平成 25 年 4 月 18 日

堺 市

東百舌鳥中学校校舎耐震補強工事の設計図書の訂正について（通知）

参考明細書正誤表 (建築編)

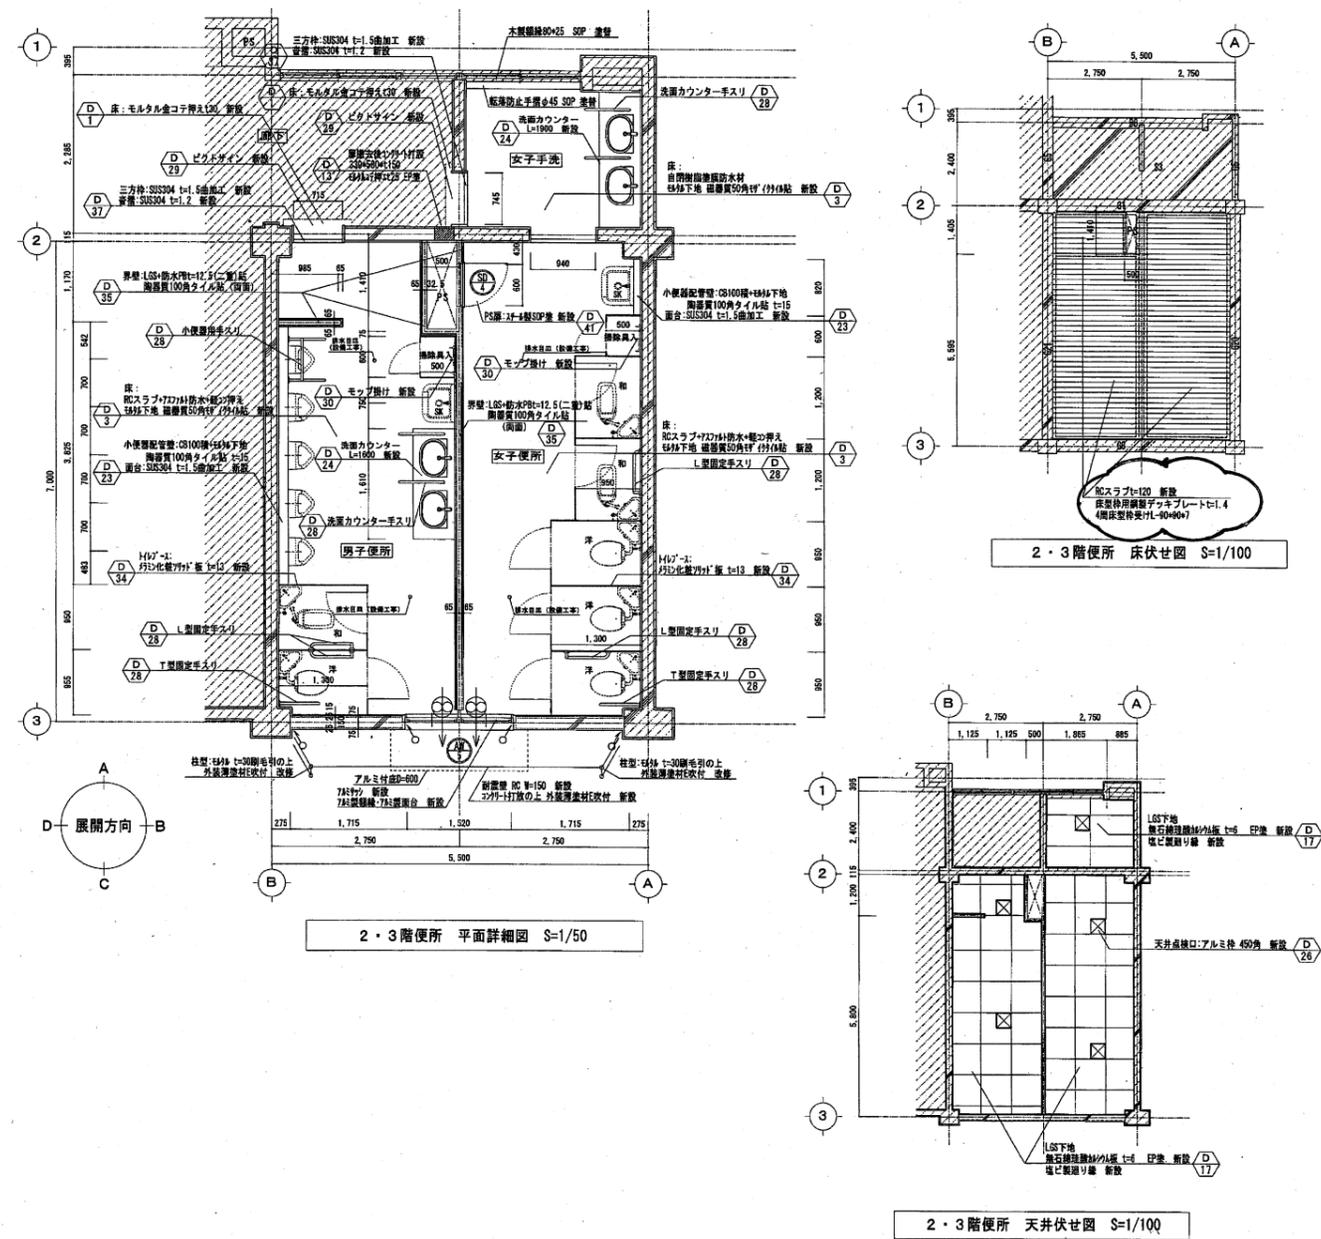
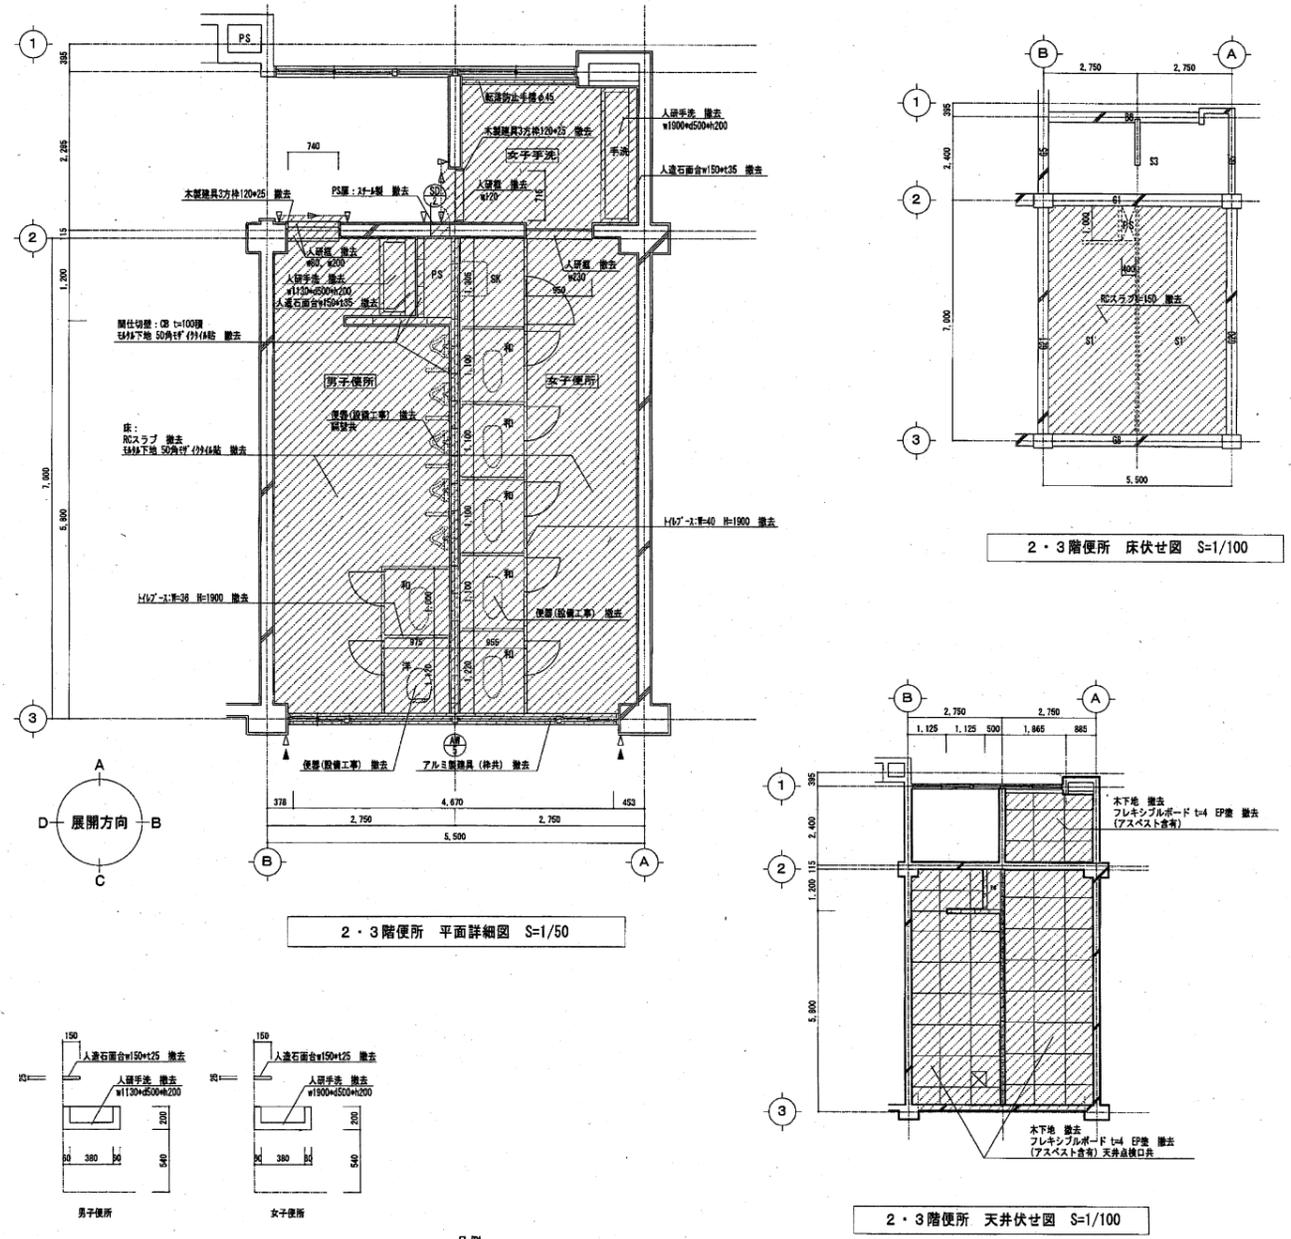
誤					正					備 考
明細書	名 称	摘 要	単 位	数 量	明細書	名 称	摘 要	単 位	数 量	
					P.38 3行目	型枠	スラブ受け部	m ²	38.9	追記
					P.38 4行目	型枠運搬費	スラブ受け部	式	1	追記
					P38 5行目	スラブ受け鉄骨組 錆止め塗装、アソカ- 無収縮モルタル共	L 90*90*7 H-200*100*5.5*8 H-150*75*5*7 [-200*80*7.5*11 [-150*75*6.5*10 PL-12 PL-6	式	1	追記

2・3階便所 現況・改修詳細図

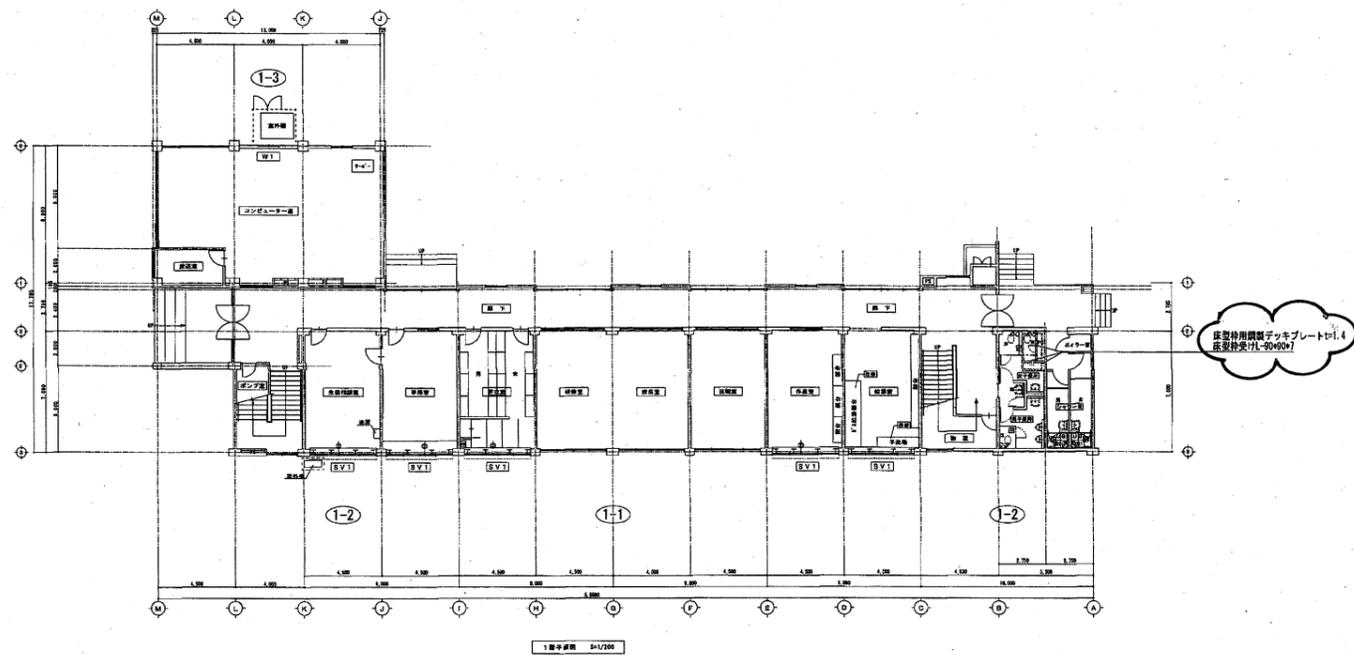
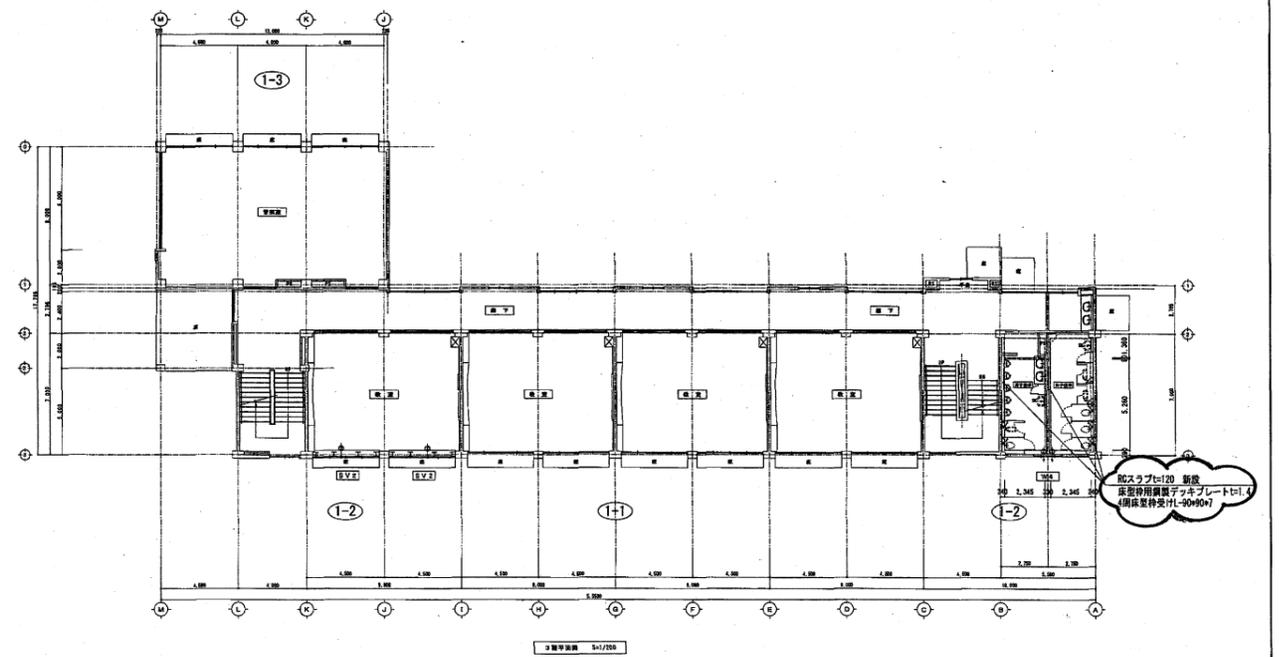
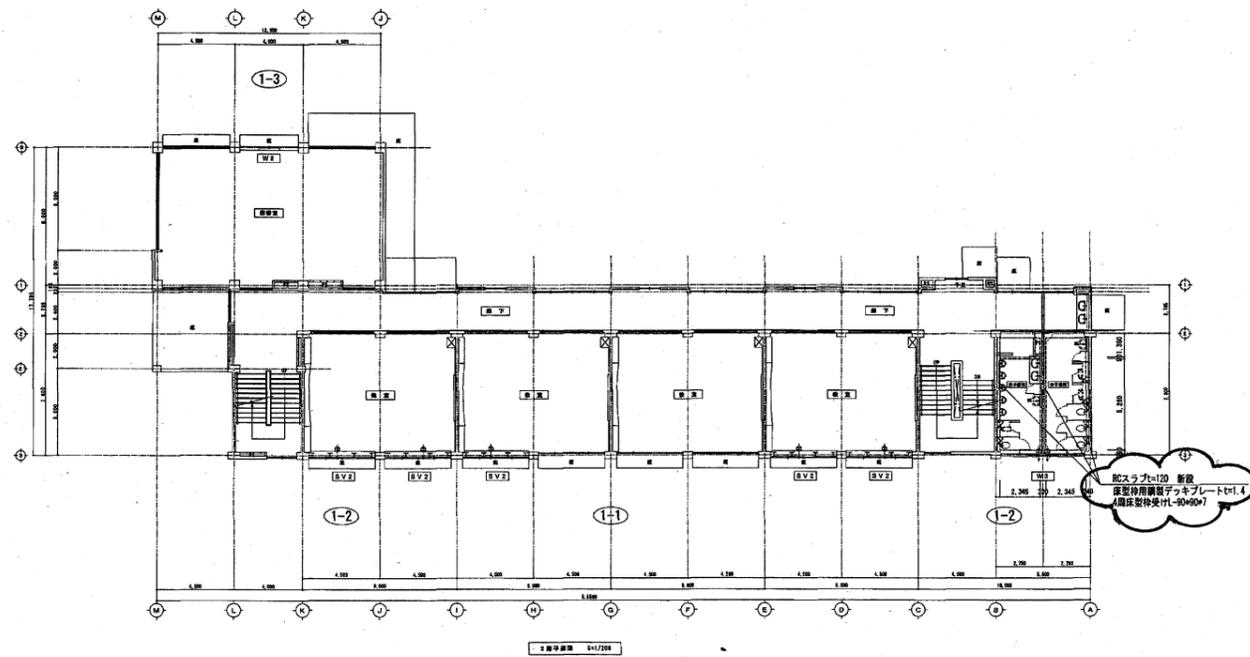
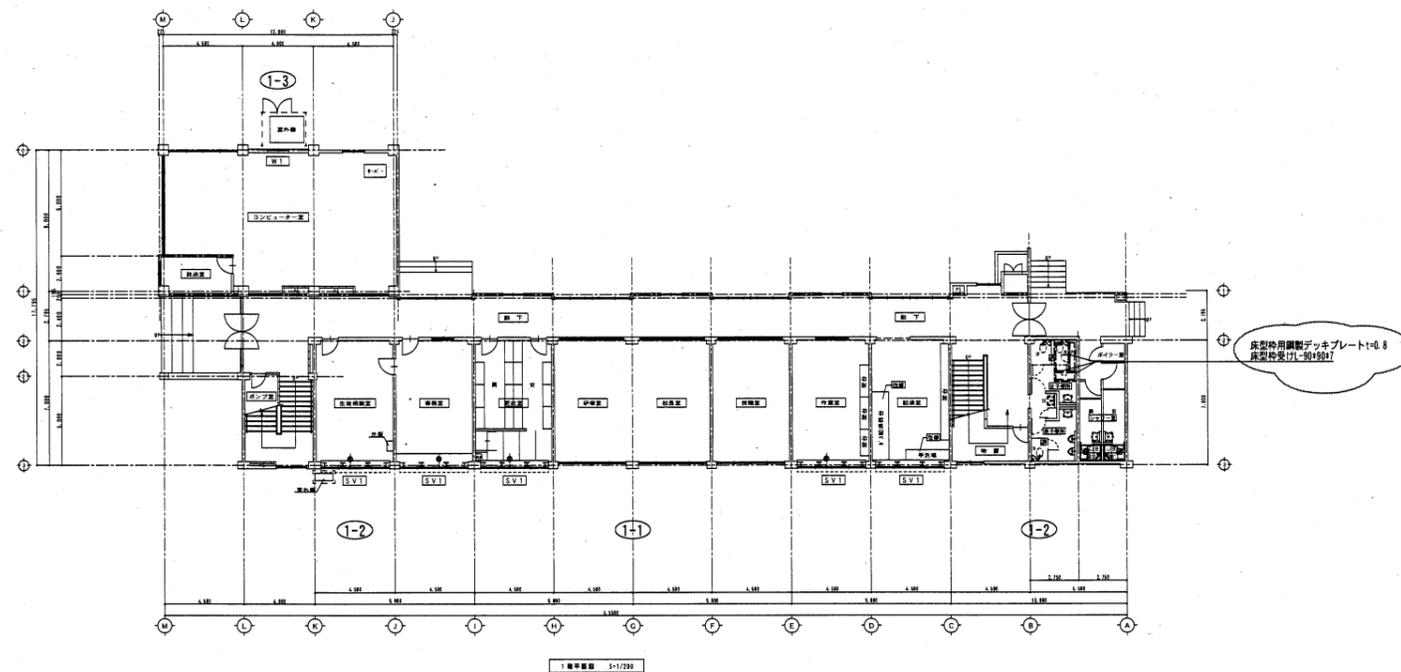
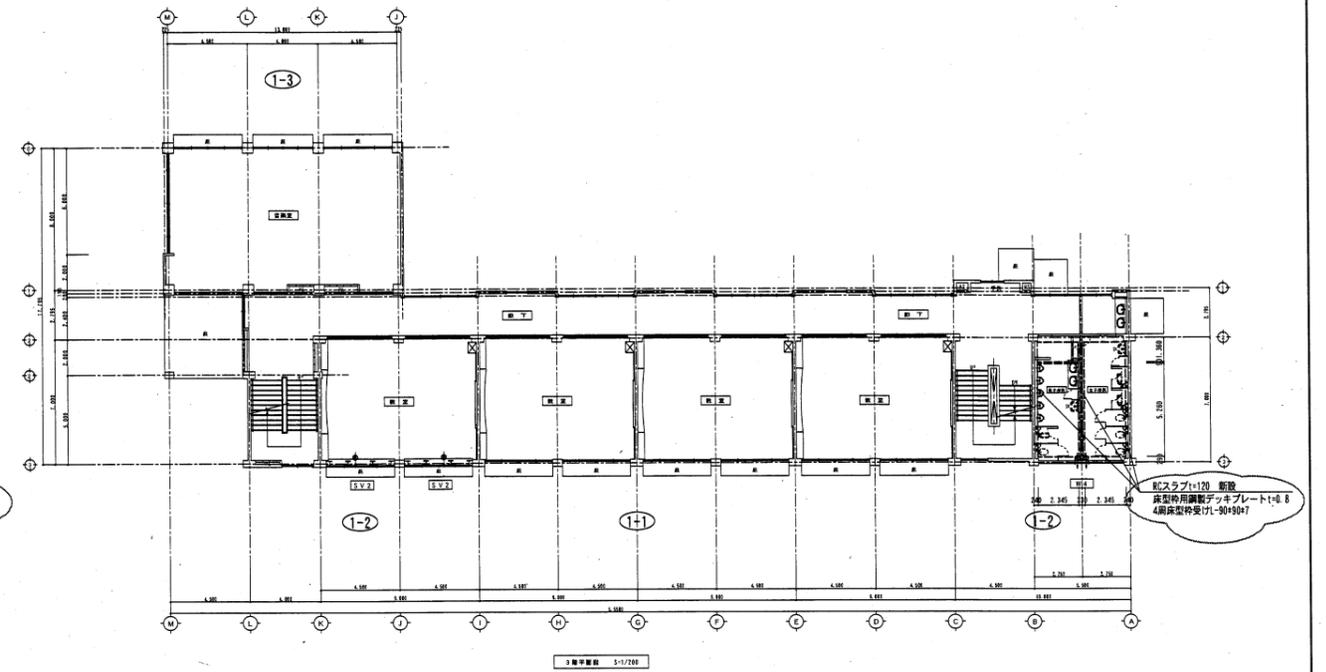
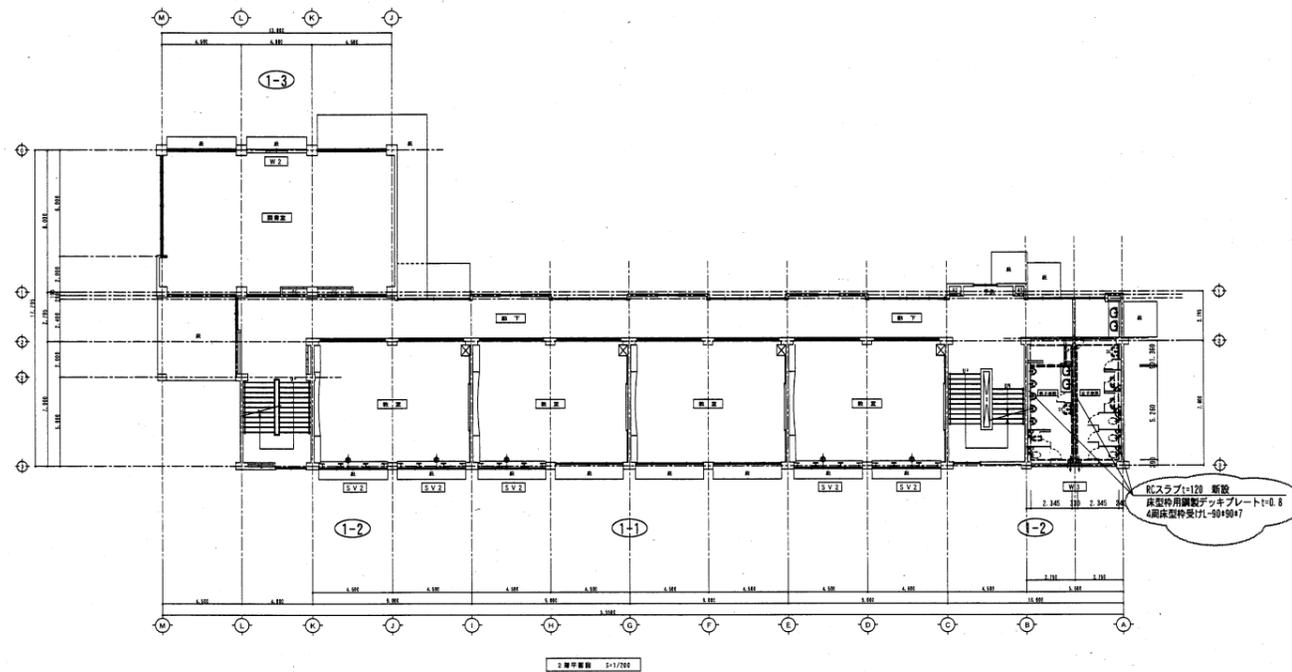
- ・参考内訳明細書 P 3 8
「型枠 スラブ 受け部 38.9m²」を追記する。
- ・参考内訳明細書 P 3 8
「型枠運搬費 スラブ 受け部 1 式」を追記する。
- ・参考内訳明細書 P 3 8
「スラブ 受け鉄骨組 錆止め塗装、アカ- 無収縮EIL外共 L - 90 * 90 * 7
H - 200 * 100 * 5.5 * 8 H - 150 * 75 * 5 * 7 [- 200 * 80 * 7.5 * 11
[- 150 * 75 * 6.5 * 10 PL - 12 PL - 6 1 式」を追記する。
- ・図面 A / 2 4
「2・3 階便所床伏せ図」及び「改修図 便所 内部仕上表」の「床型枠用鋼製デッキプレート t = 1.4」を「床型枠用鋼製デッキプレート t = 0.8」に訂正する。
- ・図面 S / 0 4
1 階平面図、2 階平面図、3 階平面図の「床型枠用鋼製デッキプレート t = 1.4」を「床型枠用鋼製デッキプレート t = 0.8」に訂正する。
